小型トラック フルタイム4WD車のリコールについて

平成 30年8月2日

リコール届出番号4307

改善箇所説明図

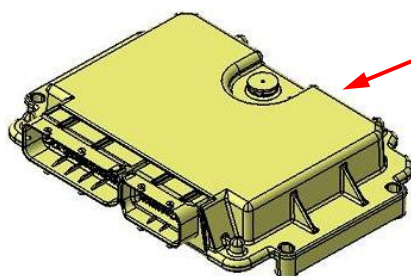
基準不適合発生箇所
(制御プログラム)

《自動変速機用コントローラ》

小型トラックのフルタイム4WD車において、機械式自動変速機の制御プログラムが不適切なため、発進時に後輪のスリップ状態が続くと、エンジン回転が上昇し、最悪の場合、意図せぬ加速をするおそれがある。

全車両、機械式自動変速機の制御プログラムを対策プログラムに書き換える。

識別：作業完了車には、助手席リヤドアピラーストライカー付近に「LT162」の文字が記載された白黄色のシールを貼付ける。
